Kapazitätserweiterung der Stanzwerkzeuge LSF-SMT

Art der Maßnahme: ☒ PCN ☐ PDN ☒ Kurzfristige Aktion

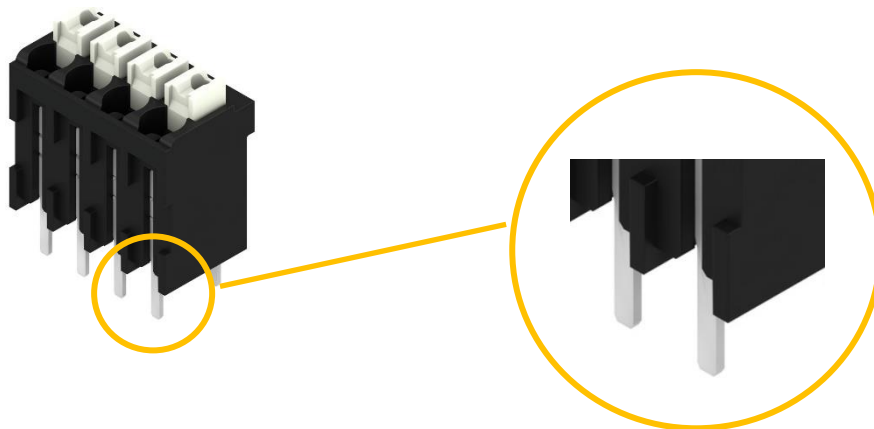
Die LSF-SMT Lötstifte mit 3,5 mm Lötstiftlänge in Tube-Verpackung werden von vollverzinnte auf vorverzinnte Lötstifte mit Kantenprägung umgestellt.
